PLANO DE SOLUÇÕES INTEGRADAS DE ACESSIBILIDADES PARA TODOS

MUNICÍPIO DE SÁTÃO

PLANO DE ACTUAÇÃO

Porto, Março de 2012

FIG. 16 - Antecâmara

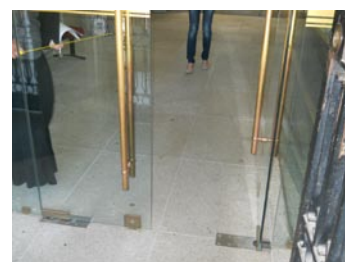
Antecâmara com espaço insuficiente de giro (FIG. 16).

FIG. 17 - Portas de acesso em vidro

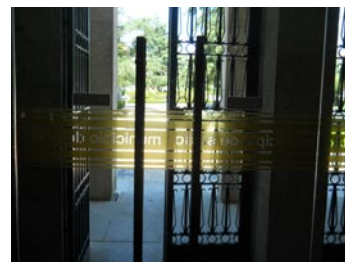
Porta de duas folhas simétricas em vidro com vão de passagem insuficiente (FIG. 17).

FIG. 19 - Porta em vidro sem faixa contrastante

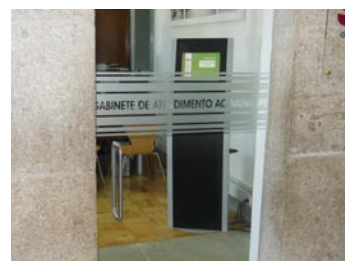
Portas de acesso ao atendimento ao público e da tesouraria em vidro com vão de passagem insuficiente e faixa sinalizadora não contrastante (FIG. 19).

FIG. 20 - Portas interiores de uma folha

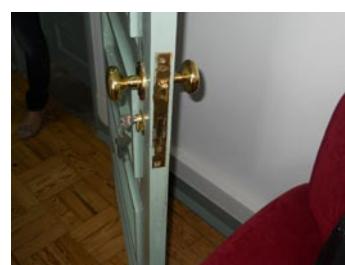
Portas interiores de uma folha têm com mecanismo de abertura inacessível, com mola e vão de passagem insuficiente.

Aplica-se à maioria das portas de folha simples existentes no edifício (FIG. 20).

FIG. 25 - Ressalto no pavimento

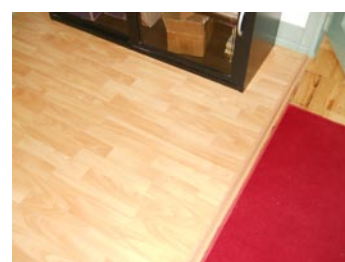
Ressalto na sala de reuniões (FIG.25).

FIG. 26 - Tribuna sem rampa de acesso

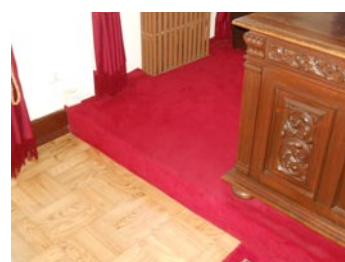
Tribuna do Salão Nobre inacessível, altura de 17cms entre a assistência e a tribuna, sem rampa (FIG. 26).

FIG. 7 - Revestimento do recinto

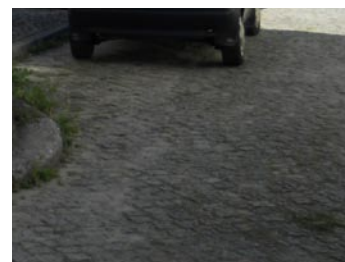
Pavimento irregular (FIG. 7).

FIG. 11 - Porta principal

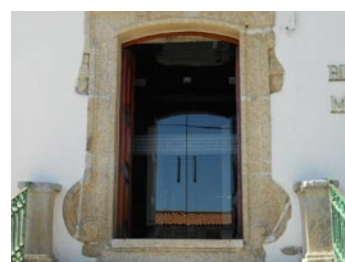
Porta dupla de vão insuficiente, com degrau isolado de focinho saliente e mecanismo de abertura inacessível (FIG. 11).

FIG. 49 - Viga saliente no piso -1

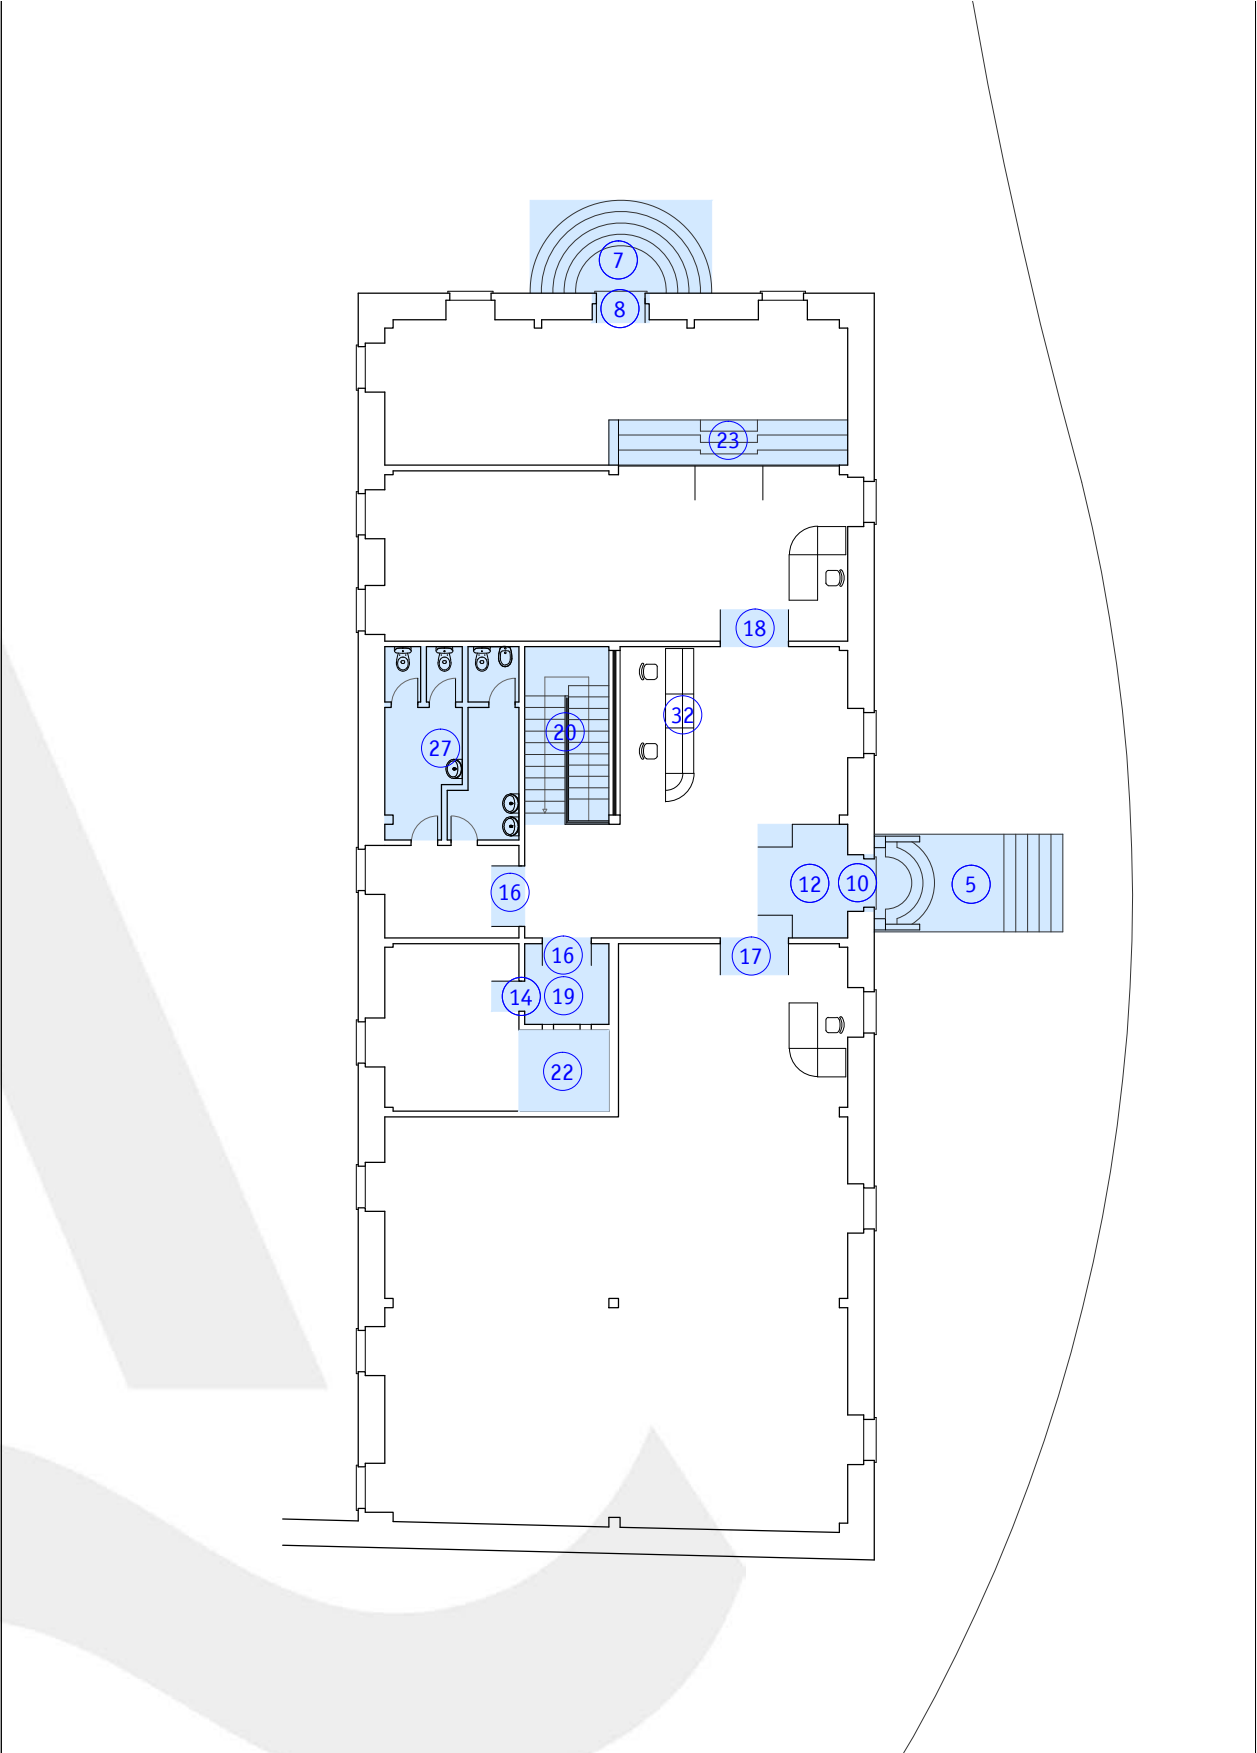
Viga saliente a uma altura menor de 2 metros (FIG. 49).

FIG. 11 - Mecanismo de abertura tipo

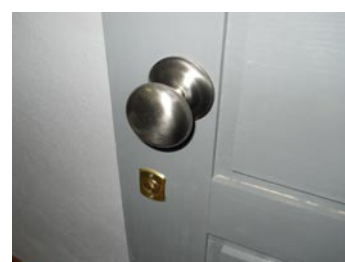
Mecanismo de abertura inacessível (FIG. 11).

Este âmbito aplica-se a todas as portas do edifício.

FIG. 24 - Interruptor

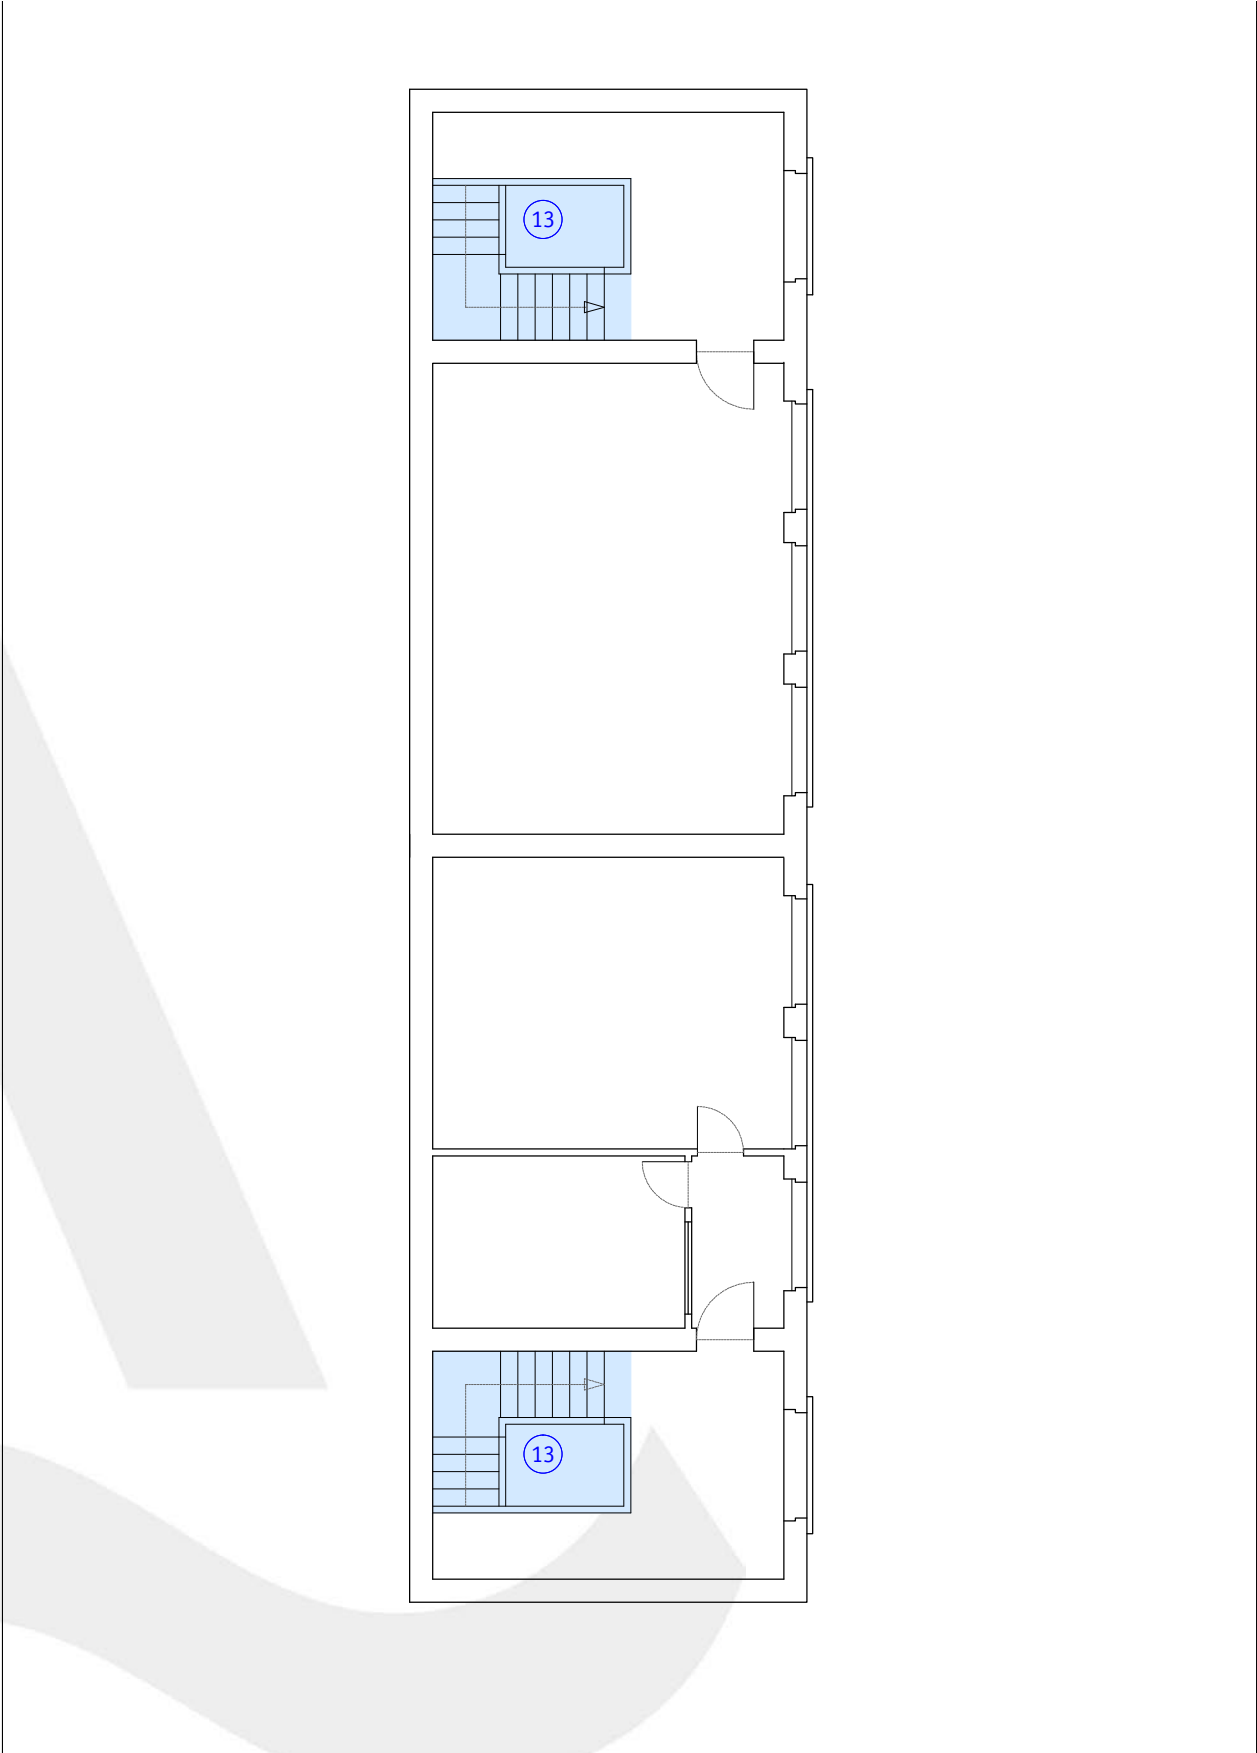
Interruptores não possuem moldura contrastante ou luz de presença. Interruptores encontram-se a uma altura inacessível (FIG. 24).

FIG. 10 - Porta de emergência para exterior desde a piscina

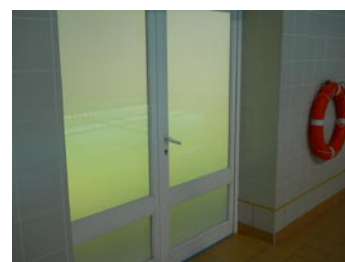
Porta de saída de emergência de folha dupla com mecanismo de abertura inadequado e ressalto não sinalizado (FIG. 10).

FIG. 35 - Escadas de acesso ao meio piso

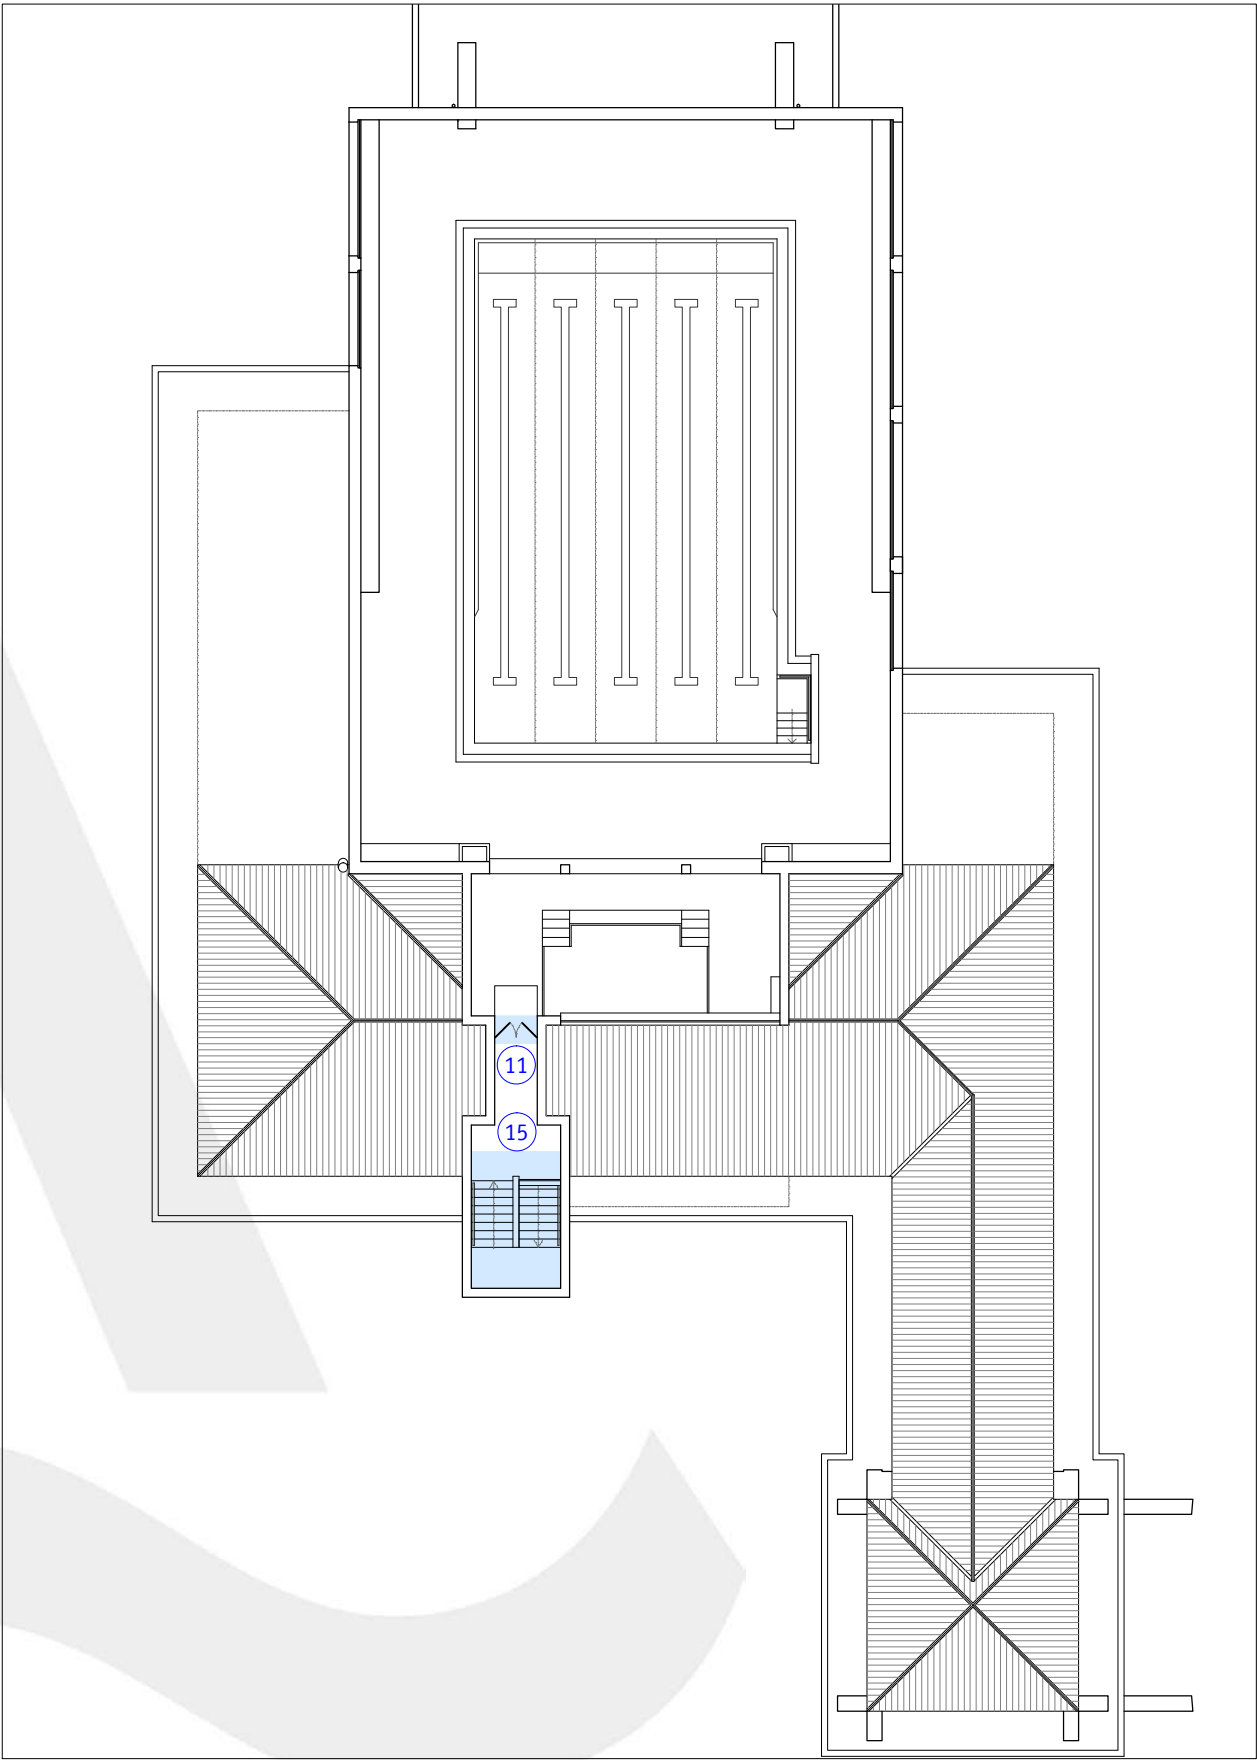
Extintores salientes sem marcação táctil no pavimento (FIG. 35).
